Mission régionale d'autorité environnementale

**Avis délibéré de la Mission Régionale d'Autorité environnementale  
de Nouvelle-Aquitaine relatif à la mise en compatibilité  
par déclaration de projet  
du SCoT de l'aire métropolitaine bordelaise  
et du plan local d'urbanisme (PLU) de Montussan (33)**

n°MRAe 2021ANA30

**Porteur du Projet** : conseil départemental de la Gironde

*Localisation du site d'implantation du futur collège (source : rapport de présentation, p. 11)*

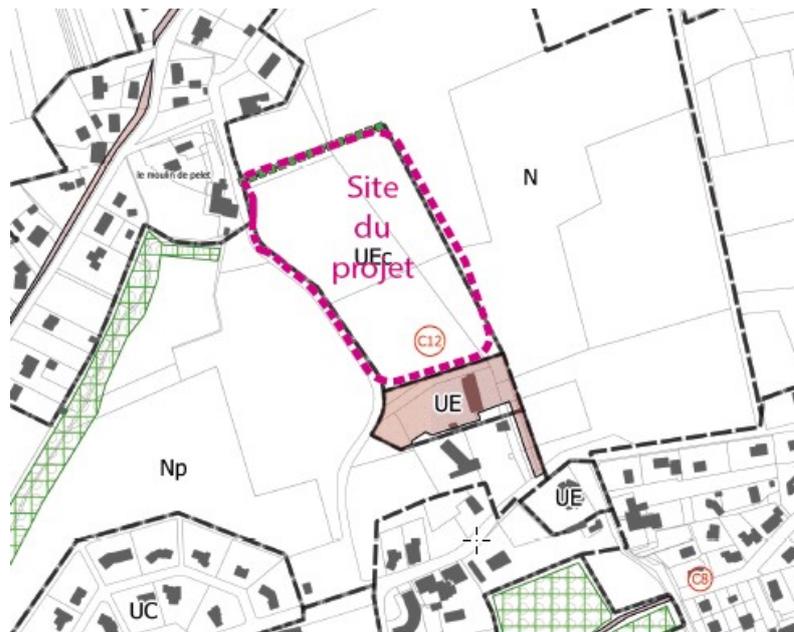
Le rapport précise qu'une solution alternative d'implantation du nouveau collège à Artigues a été écartée, en raison de la trop grande proximité avec des établissements existants. Quatre implantations alternatives ont été envisagées à Montussan. Les motifs ayant conduit à écarter ces sites sont explicités, avec des cartes permettant de comprendre notamment les enjeux environnementaux pris en compte (incidences sur des zones humides ou des espèces protégées). Le rapport met également en avant les opportunités que représente la construction d'un nouveau collège sur le site de Lamothe à Montussan pour redynamiser le centre-bourg de la commune, en lien avec d'autres projets alentours. Toutefois, la MRAe relève que tous les sites envisagés se situent en zone naturelle, aucun scénario de réutilisation ou de densification d'un site déjà artificialisé n'ayant, selon le dossier présenté, été étudié.

**La MRAe recommande d'apporter toutes les explications et les justifications qui ont conduit à retenir, parmi d'autres solutions envisageables, la construction d'un nouveau collège sans éviter l'artificialisation d'une zone naturelle.**

Localisation du carrefour à aménager entre la route d'Angeline et la route d'Yvrac (source : rapport de présentation de la mise en compatibilité du PLU de Montussan)

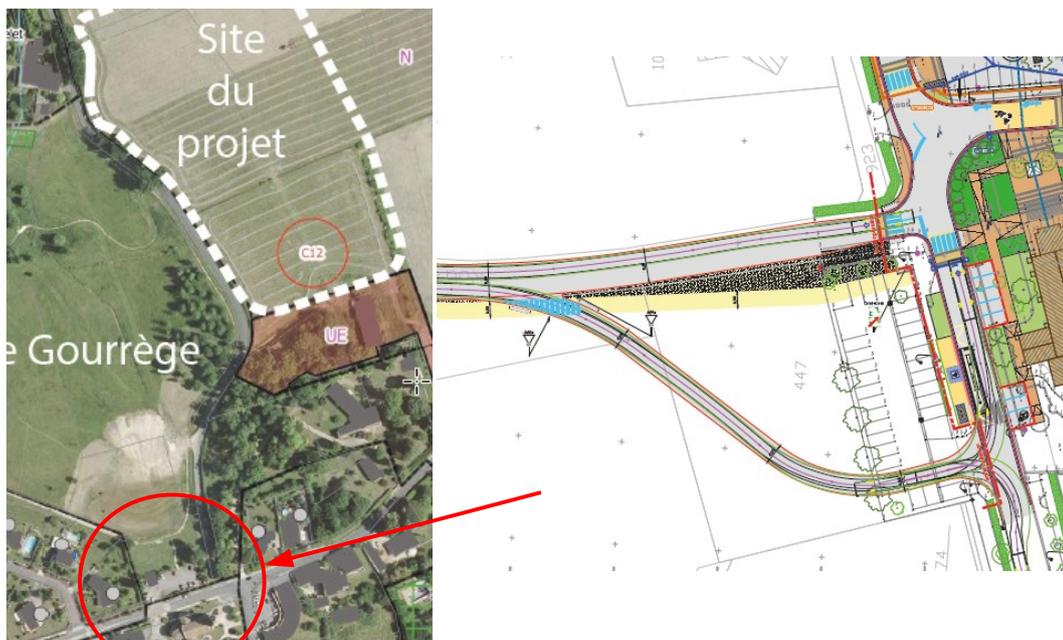
Il est mentionné que l'accès au collège nécessite l'élargissement de la route d'Angeline (voie d'intérêt communautaire), l'aménagement du carrefour entre la route d'Angeline et la RD115 E6, avec la suppression de quelques places de parking en face de l'église de Montussan. En revanche, le rapport ne fournit pas d'éléments sur la provenance prévisible des élèves, sur les modes de transport susceptibles d'être utilisés (transports en commun, transports en voiture individuelle, déplacements à vélo ...), sur le trafic induit par le projet d'implantation du collège et sur les éventuelles difficultés susceptibles d'en découler.

**La MRAe recommande de compléter le dossier concernant les trafics des différents modes de transport, les modalités prévues en termes de stationnement et les mesures prises en termes de sécurité.**

Orientation d'aménagement et de programmation du secteur de Lamothe (source : rapport de présentation, p. 165)

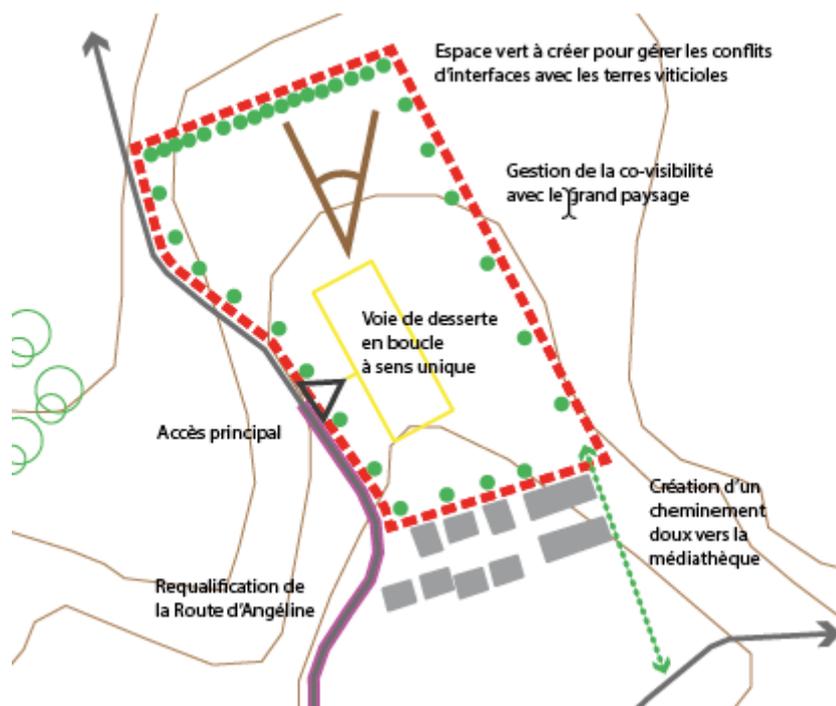
Afin de ménager une zone tampon avec les espaces viticoles à l'est, le règlement impose, au titre de l'article L.151-17 du Code de l'urbanisme, une bande non constructible d'une largeur de dix mètres. **La MRAe recommande que cette bande *non aedificandi* soit représentée graphiquement sur le plan de zonage et l'OAP.**

Le rapport préconise en outre de conserver en l'état les haies et alignements d'arbres présents sur les parcelles du projet, en renforçant le maillage de haies multi-strates. Toutefois, la représentation graphique de l'OAP évoque uniquement des « créations » d'espaces verts. **La MRAe recommande que le plan de l'OAP identifie les linéaires végétaux à préserver, en les différenciant des linéaires à créer.**

**La MRAe recommande de définir ou de représenter graphiquement les sites d'infiltration des eaux pluviales à privilégier auxquels il est fait référence comme « jardin linéaire » dans l'OAP .**
